专业协调01：合拢共墙与一层平面

专业协调02：二、三层临空边缘与屋面

专业协调03：门窗统计与结构待办

专业协调06：天井侧恢复墙与门窗布置

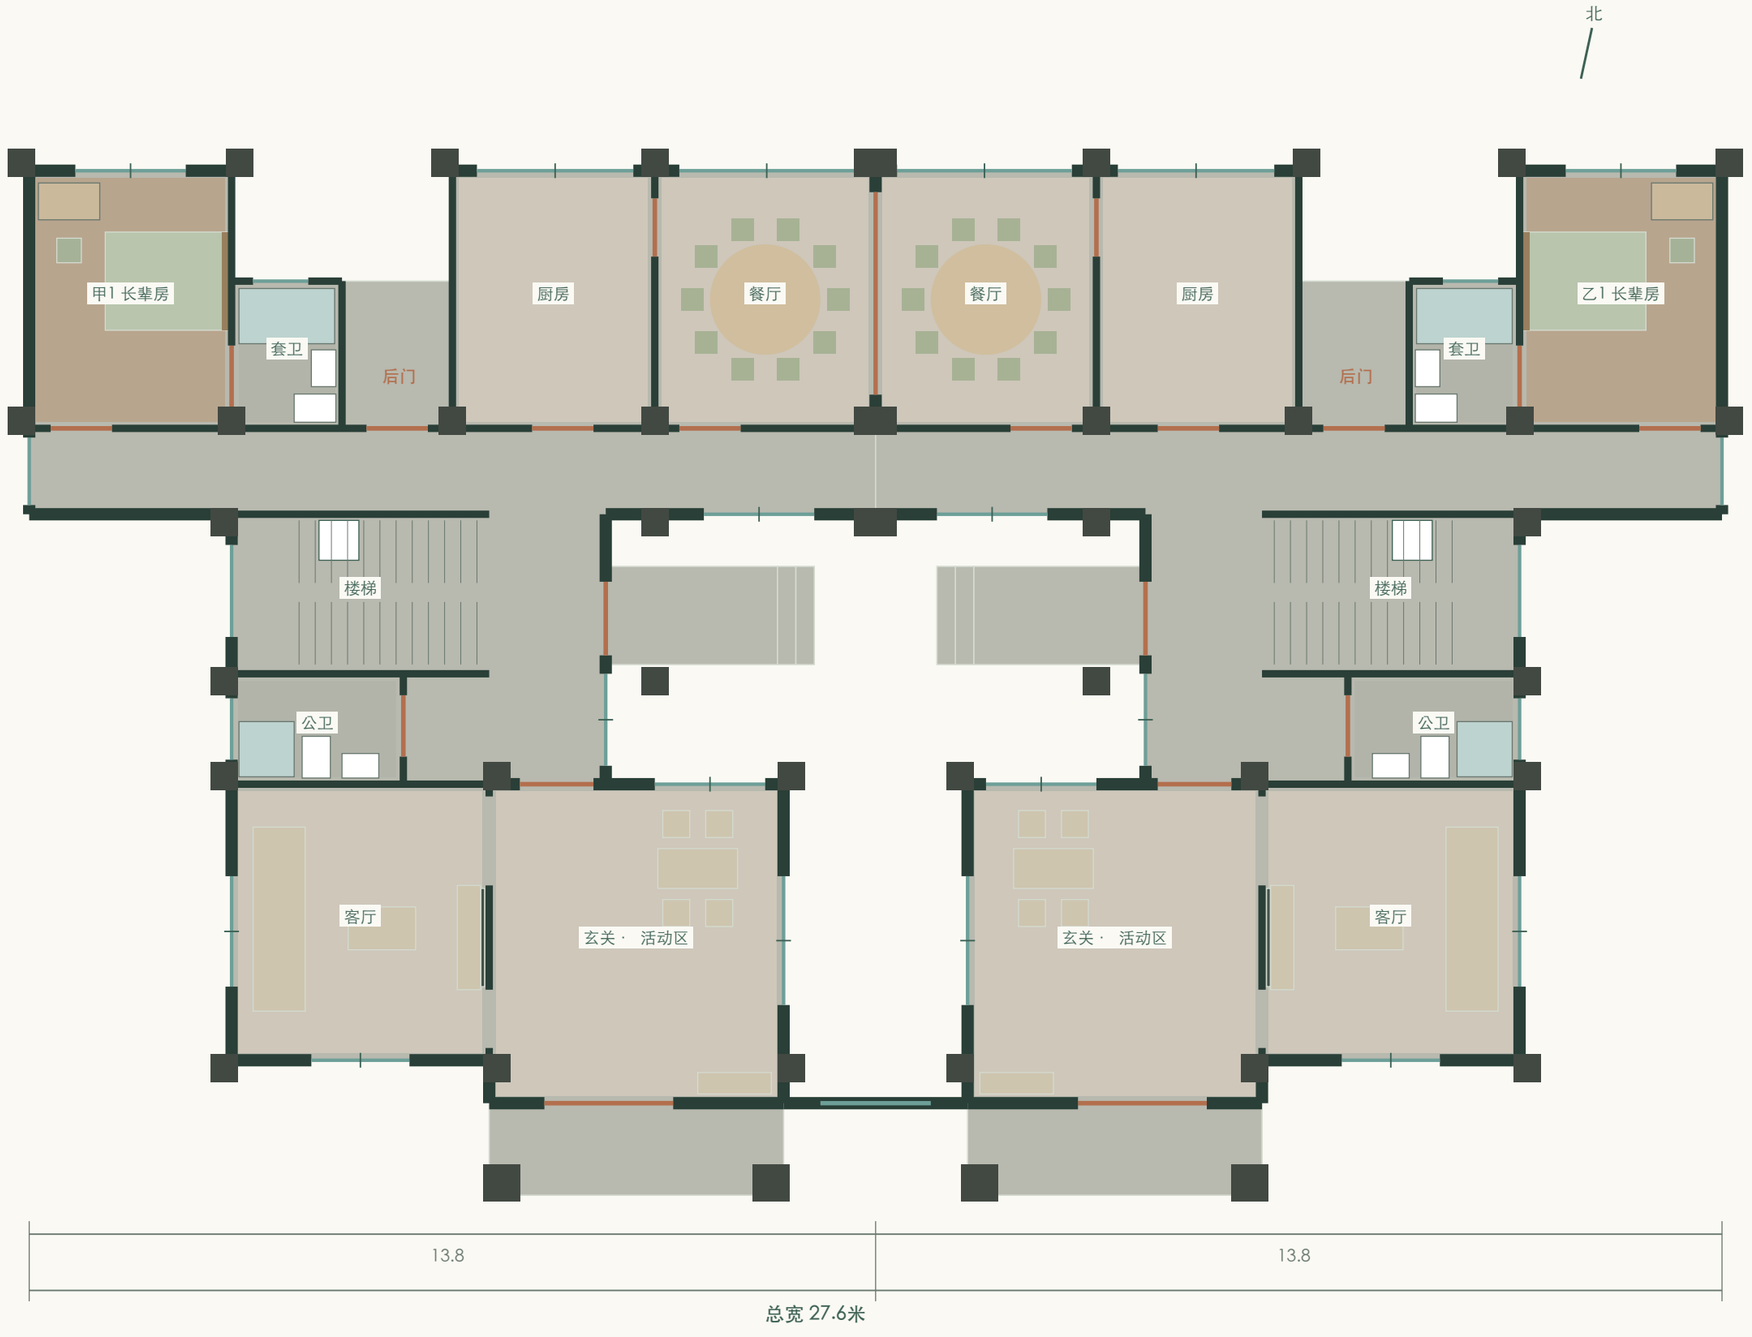
两户各内移1.00米；不缩放房间。单一共墙x=14.80米，尺寸基准沿用模型相对坐标。

取消原2.00×5.60米连接体，走廊中央共墙取消；朝天井恢复带窗轻质围护，梁柱、楼板边梁和新墙荷载须联合复核。

餐厅隔断参考洞长3.30米，梁柱与门头承载另定。

一层三角标记新增2处1.00米门洞；X侧门改窗；北侧通道北墙按标记取消，设后门及三级台阶。

天井门洞1.20米，门外平台2.80×1.60米，门扇全开后模型余深超过1.50米；实际净尺寸按门窗深化复核。非施工图，未定配筋与基础。

二层：有顶走廊加墙，露台及无顶前段敞开

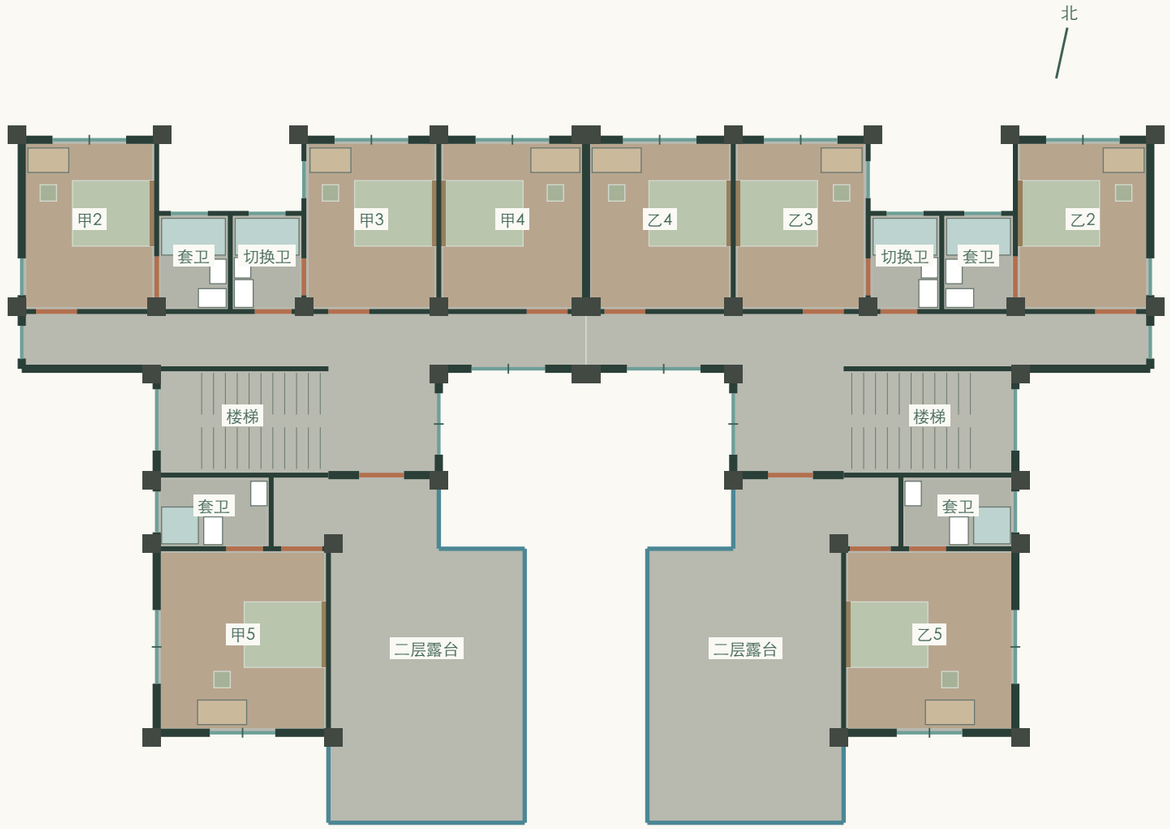
蓝线为保留的露台栏杆；深灰为恢复的走廊墙，青绿为新窗；屋顶及楼板边界不变。

二层露台共10段栏杆：0.35米炭灰砖纹基座，上部哑黑细竖杆与扶手，高度暂按1.20米建模；应复核实际完成面高度、竖杆间距、扶手、基座与边梁锚固。

三层：走廊墙与窗恢复，X与低坡翼顶不变

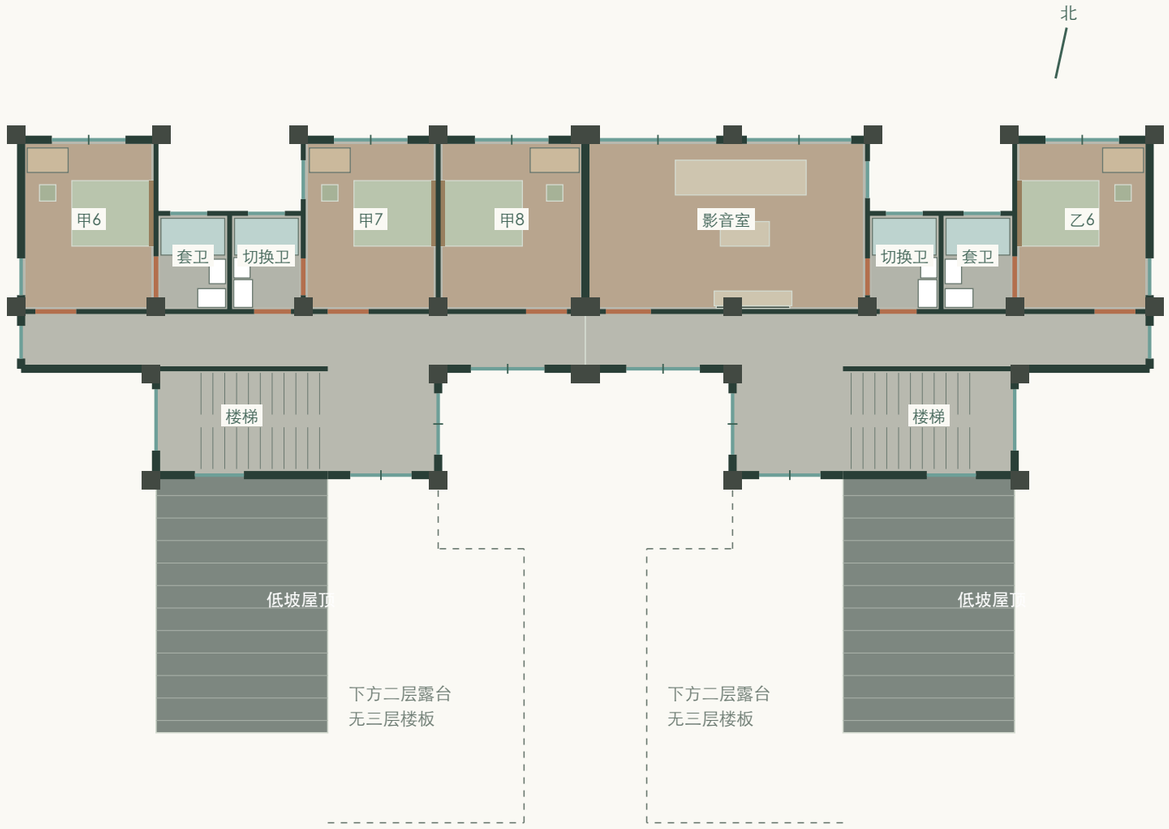
后排主屋顶前坡约18°，楼梯并入连续坡面，二层卧室上方低坡顶约8°，向南入户侧排水；三层前部原露台楼板全部取消，不将坡屋面作为可走露台。

原两户中间4处侧窗封闭；共墙本体及屋顶接缝需同时明确防火、隔声、防水和结构连续性。
